**RELAZIONE TECNICA ALLEGATA A
SEGNALAZIONE CERTIFICATA DI INIZIO ATTIVITA'**

**SOSTITUZIONE ELABORATI GRAFICI
SCIA DEL 23/08/2012 - DATI MIRELLA**

In riferimento alla pratica SCIA riguardante la fusione di n 2 unità immobiliari e lavori di manutenzione interni relativi a fabbricato sito in Carrara Via Montia n°7 , meglio distinto in Catasto Fabbricati nel Fg n° 39 mapp le n° 332 sub 3 e 4, allegato alla presente relazione, si depositano elaborati grafici in sostituzione di quelli presentati in data 23/08/2012, in quanto al momento della presentazione della suddetta SCIA **i rilievi esterni del fabbricato non si sono potuti eseguire correttamente**, causa oggetti d'ingombro Solo a seguito della loro rimozione si è potuto eseguire il rilievo dell'intero edificio esterno, ed è emerso che i muri perimetrali esterni hanno spessore più ampio di quelli riportati negli elaborati originari Dall'elaborato grafico di sovrapposizione allegato alla presente relazione tecnica, si evince che la posizione del bagno di cui al sub 4 si inserisce all'interno del sub 3

PIANTA PIANO PRIMO

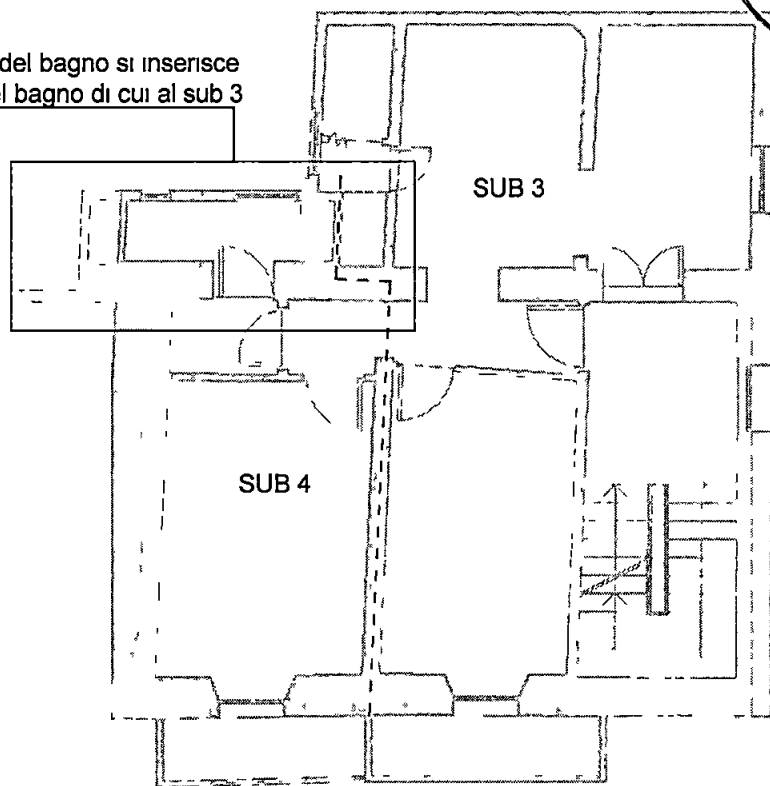
Tutte le misure interne sono corrette e corrispondono a quelle indicate negli elaborati precedentemente consegnati

la posizione del bagno si inserisce
all'interno del bagno di cui al sub 3
